Staat van Wijzigingen

Van het ontwerp bestemmingsplan "Bedrijventerrein ABC De Strijp Poeldijk" naar vastgesteld bestemmingsplan

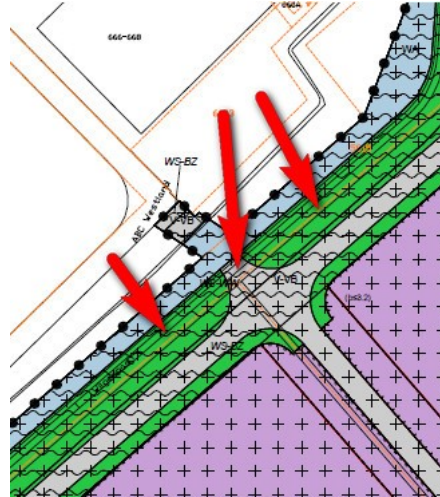
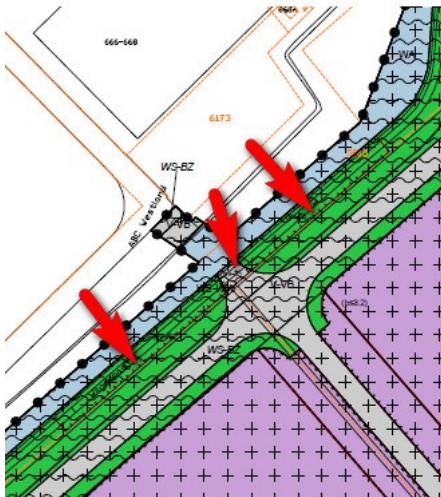
- Stuk grond aan het Wenpad 13 van bestemming Agrarisch gewijzigd naar Wonen;

- De functieaanduiding 'bedrijf tot en met categorie 3.2' op het bouwvlak met de bestemming 'Bedrijventerrein' ter hoogte van het Wenpad, gewijzigd in functieaanduiding 'bedrijf tot en met categorie 3.1';

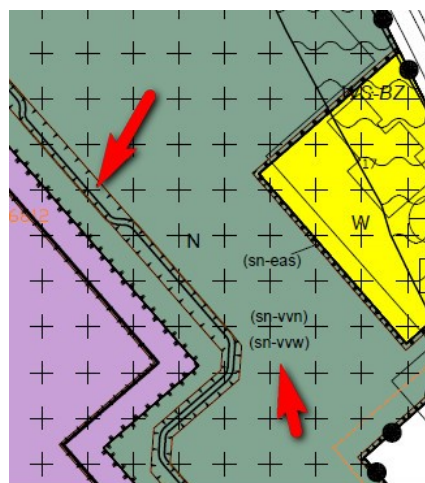
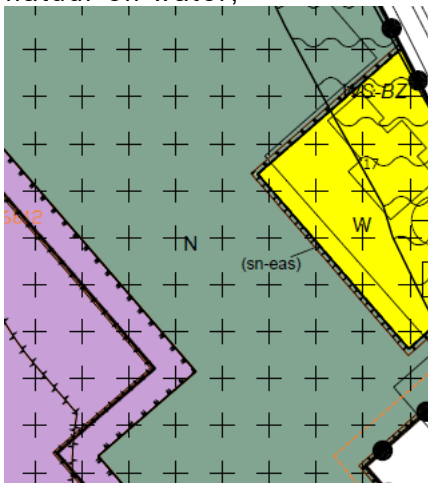
- Specifieke vorm van verkeer - fietstunnel in de bestemming Verkeer – Verblijfsgebied en Groen zijn verwijderd van planverbeelding;

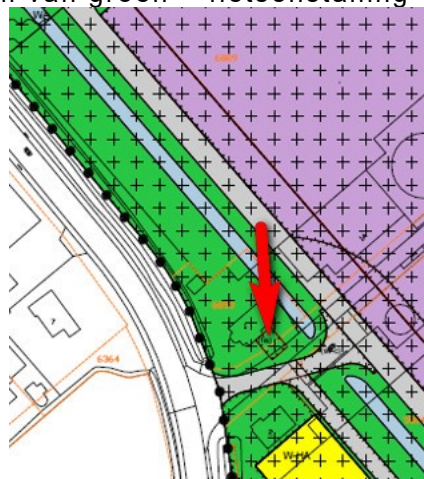
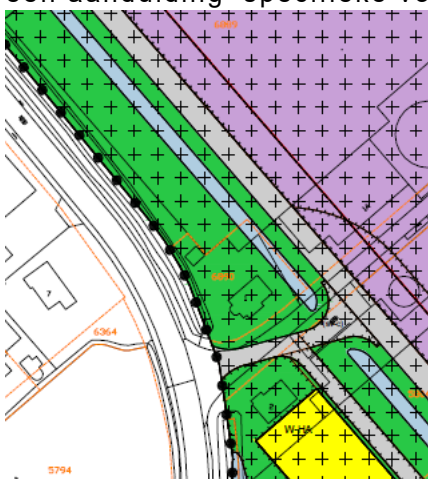
- Op de planverbeelding is in de bestemming Natuur een functieaanduiding 'specifieke vorm van natuur - pad' opgenomen;
- Op de planverbeelding zijn twee voorwaardelijke verplichtingen opgenomen voor natuur en water;

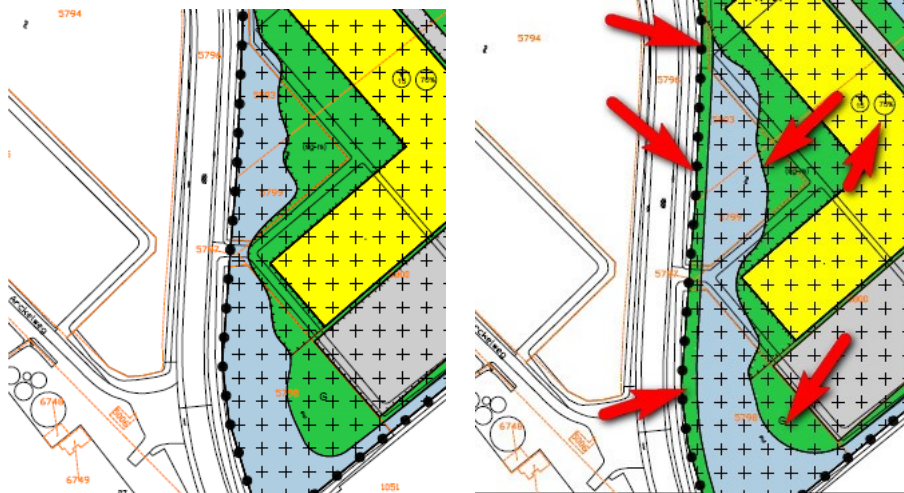
- Op de planverbeelding ten noorden van de calamiteitenroute langs de Arckelweg is een aanduiding 'specifieke vorm van groen – fietsstalling' opgenomen;

- Door het verleggen van het fietspad langs de Arckelweg is aan de westzijde van de waterpartij een strook groen toegevoegd. Het water is iets verlegd waardoor de groenzone rond de huisvestingslocatie van de arbeidsmigranten en de bestemming voor de huisvesting van arbeidsmigranten iets is gewijzigd. Doordat het bouwvlak van de huisvesting voor arbeidsmigranten kleiner is, is het bebouwingspercentage vergroot van 70% naar 75% om de totale oppervlakte van de bebouwing mogelijk te houden;
